Mission régionale d'autorité environnementale

**Avis sur un projet d'installation d'une centrale
photovoltaïque au sol sur des surfaces agricoles à
Longeville sur Mogne (10)
porté par la société SAMSOLAR**

N° réception portail : 000650/A P
n°MRAe 2025APGE14

Figure 1: Localisation de la zone d'implantation potentielle du projet

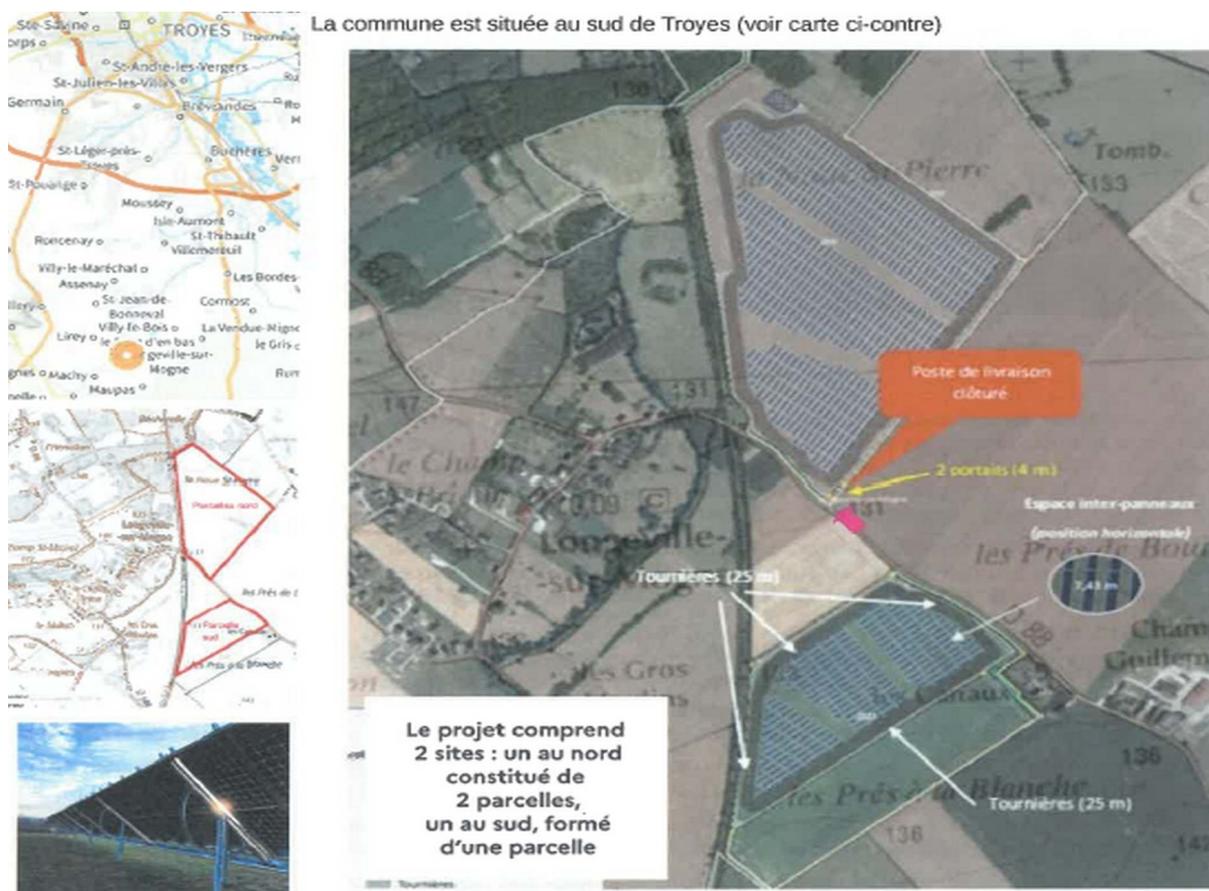
Comme l'illustre la figure 1, la zone d'implantation potentielle du projet (ZIP) est une surface entièrement agricole exploitée (en grandes cultures céréalières et fourragère en rotation maïs-blé) par un exploitant agricole (qui est aussi propriétaire des terrains) organisé en EARL⁶ (EARL de la Roffée) orientée vers la polyculture et l'élevage (production de lait, élevage de vaches laitières basé sur un mode de pâturage tournant, le nombre de bovins étant estimé à 100). Le projet vise à concilier l'activité agricole et l'activité de production d'énergie renouvelable, et le propriétaire met à la disposition du pétitionnaire les terrains pour l'implantation d'une centrale solaire.

L'Ae observe que le dossier ne précise pas les responsabilités respectives du propriétaire des terrains et du pétitionnaire.

L'Ae recommande au pétitionnaire de préciser les responsabilités respectives du propriétaire-exploitant des terrains et les siennes en matière de gestion, de surveillance et d'entretien du site, et lors du démantèlement des centrales en vue de sa remise en état.

Figure 2: un agencement des installations qui permettrait de rendre l'installation compatible avec l'élevage bovin

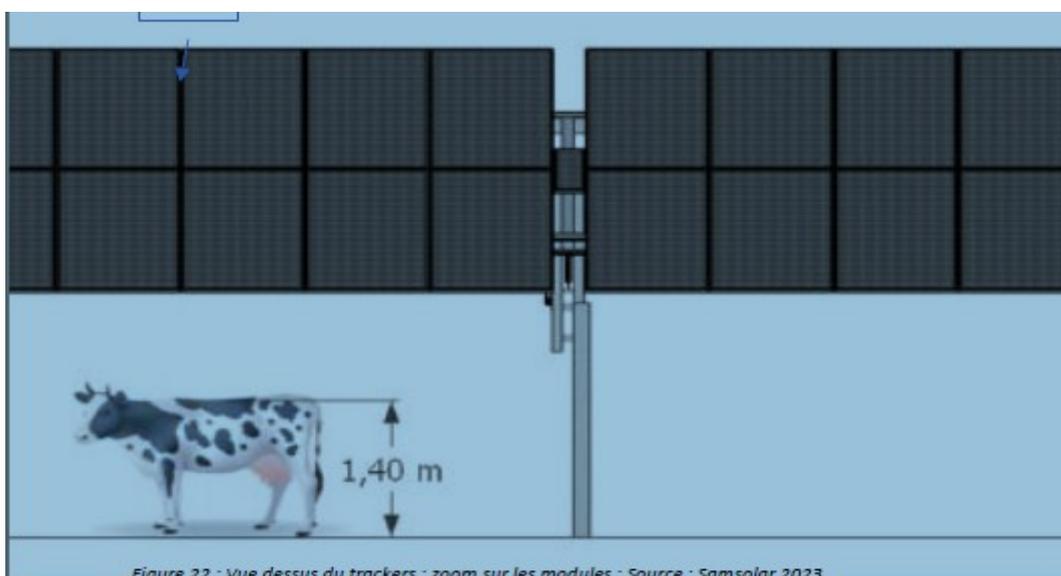
La justification des avantages et inconvénients au plan environnemental que présente l'aménagement que le pétitionnaire qualifie d'« agrivoltaïque », n'est pas présentée dans le dossier.

L'Ae recommande au pétitionnaire de :

- **justifier ce choix d'aménagement au regard de son bilan environnemental ;**
- **établir, en lien avec les services de l'État et la Chambre départementale d'Agriculture, un retour d'expérience à l'issue d'une première période d'exploitation de 3 ans sur le bon fonctionnement d'une production agricole, avec évaluation des éventuels gains ou pertes de rendement et des impacts tenant compte des intrants utilisés, couplée à la production énergétique.**
